Verslag kenmerk: DM 1967985

Project	Inlaatwerk Kromme Rijn, Wijk bij Duurstede
Datum	1 november 2023
Locatie	De Open Hof, Kerkstraatje 4, 3961 AV Wijk bij Duurstede

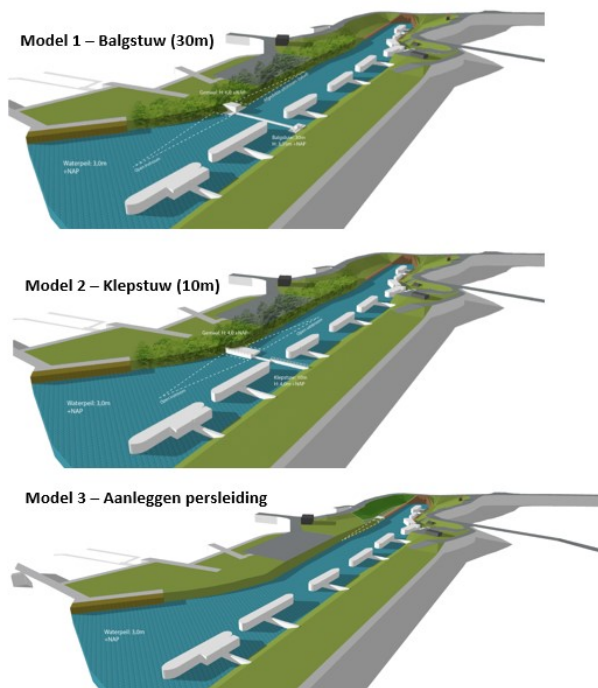
- Naar aanleiding van de haalbaarheidsstudie is er onduidelijkheid over de verschillende peilen rond de inundatiesluis in tijden van droogte. Jan-Willem geeft aan het plaatje uit de nota van uitgangspunten te delen. Deze is hieronder toegevoegd. NB. De genoemde NAP +1,50 is het allerlaagst voorstelbare peil bij extreme droogte.

- De noodpompen die afgelopen jaren nodig waren om extra water naar de Kromme Rijn aan te voeren werden geplaatst bij de Singelbrug. Waarom wordt nu gekozen voor een oplossing in het Inundatiekanaal en niet bij de Singelbrug of de inlaat?

geleverd moet worden om toekomstbestendig te zijn. Het is niet mogelijk om dit bij de singelbrug te realiseren. De waterstand van de Nederrijn is bij droogte lager dan het vereiste peil op de Kromme Rijn (zie ook het plaatje hierboven). Een oplossing moet dus altijd gepaard gaan met het oppompen van water. Dat is bij de huidige inlaat niet mogelijk zonder deze helemaal af te moeten breken. Dat ziet het waterschap niet als reële optie.

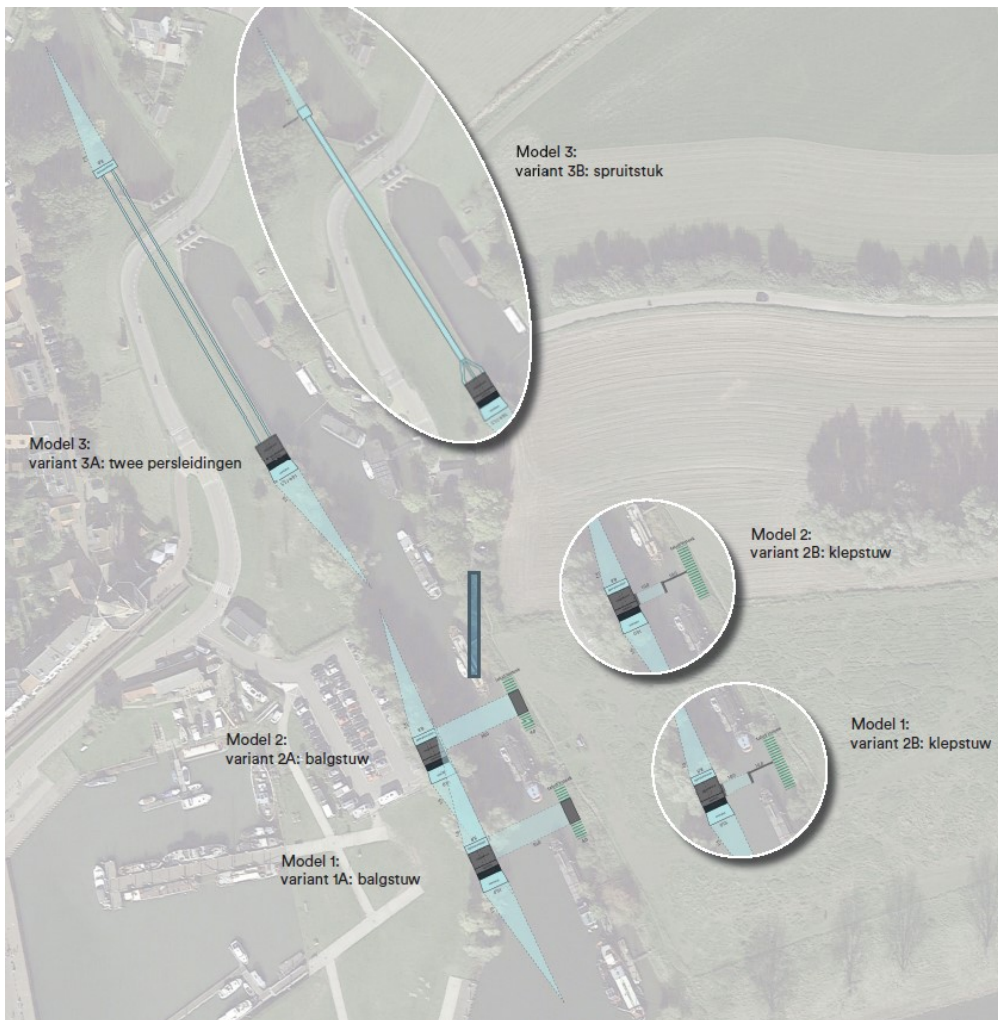
De klankbordgroep geeft bij elke kansrijke oplossing op rode en groene post-its aan wat gezien wordt als een voordeel of nadeel. Hieronder per model voor- en nadelen op een rijtje:

Model 1a balgstuw en 1b klepstuw

Voordelen: Onder water aanleggen, minder zichtbaar/ zo min mogelijk zichtbaar (1a)

Nadelen: Bereikbaarheid woonboten/arken

Diepte (1a)

Locatie: Woonboot nr. 3 kan niet uitvaren (1a en 1b)

Overlast voor woonboot de Jeanette (1a en 1b)

Toch weer een bouwwerk in het weidse rivierlandschap (1b)

Erg hoog, daardoor zichtbaarder en daardoor mogelijk een hangplek (1a)

Model 2a klepstuw en 2b balgstuw

Voordelen: Locatie

Nadelen: Erg zichtbaar (2a)

Toch weer een bouwwerk in het weidse rivierlandschap (2a)

Diepte (2a)

Locatie: Woonboot nr. 3 kan niet uitvaren (2a)

Erg hoog, daardoor zichtbaarder en daardoor mogelijk een hangplek (2a)

Model 3: Aanleggen persleiding

Voordelen: Geen verstoring op de oostkant
Het beste uit het zicht weg te werken
Geen afsluiting van het inundatiekanaal
Meest elegante oplossing
Het minst opvallend
Pompgemaal dichtst bij de weg
Pompen die het water onder de dijk door moeten pompen hebben veel minder vermogen nodig omdat ze niet -zoals bij de andere varianten- het water omhoog moeten pompen.

Nadelen: Inmenging van de beverburcht
Aantasting van het uitzicht voor woonboot 2 en 6
Waarom geen buis vanaf stuw Amerongen? Dan onder vrij verval water aanvoeren.
